2-1 一時プレス工程

表 13 技術的保護方策の抜粋

表 15 技術的保護方策の抜粋

リスクアセスメント総合まとめ表 (1次プレス～1次反転ドラムまで)

表 17 技術的保護方策の抜粋

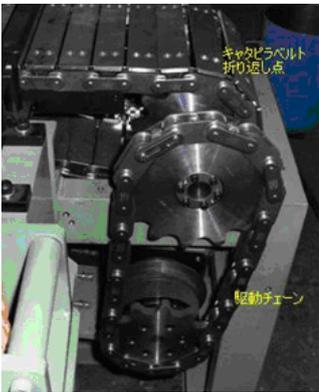
番号	初期リスク見積り時の状態	技術的方策実施後の再見積り時の状態	備考
D			カバー取付の対策がされていたが、キャタピラベルト折返し点隙間での引き込みの危険源を指摘した。 → カバー形状が改良された。
E			—
F			カバー取付の対策がされていたが、カバー隙間での巻き込みの危険源を指摘した。 → カバー形状が改良された。
